VKPC 86450

Technische Mitteilung – Februar 2015

RENAULT Espace IV, Vel Satis (3.0 Dci)
Opel/Vauxhall Vectra C/Mk II, Signum (3.0 V6 CDTI)
Saab 9-5 (3.0 TiD)

SKF Anpassung der Wasserpumpendichtung

Hinweis zum Wasserpumpenwechsel

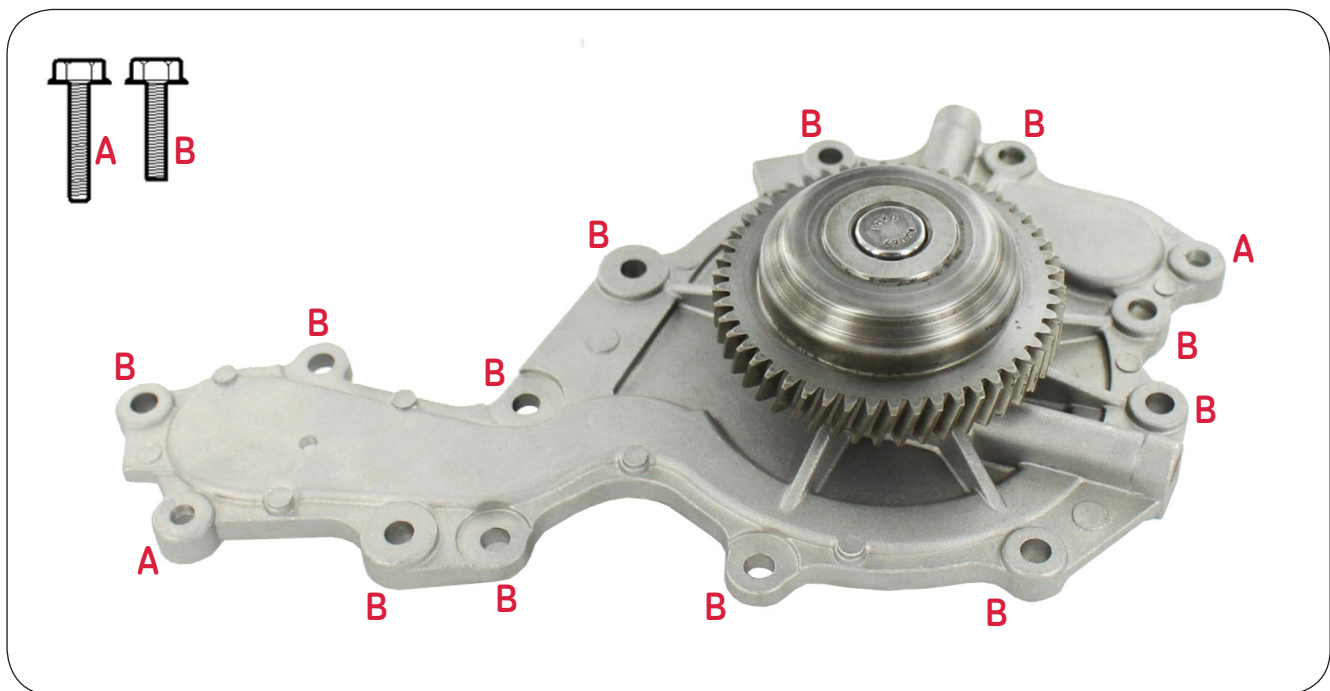
Achten Sie darauf, die verschiedenen Schrauben (A) und (B) bei der Montage nicht zu vertauschen, sonst kann es zu einer Kühlmittleckage und damit zu einer Vermischung mit dem Motoröl kommen.

Hinweis! Es ist äußerst wichtig die Schraubenlänge und das vorgegebene Anzugsdrehmoment zu beachten. Eine Undichtigkeit der Wasserpumpe kann durch die Motorkonstruktion nicht so einfach erkannt werden und sogar zu Motorschäden führen.

Anzugsdrehmoment der Schrauben:

A lange Schrauben = 11 Nm

B kurze Schrauben = 11 Nm
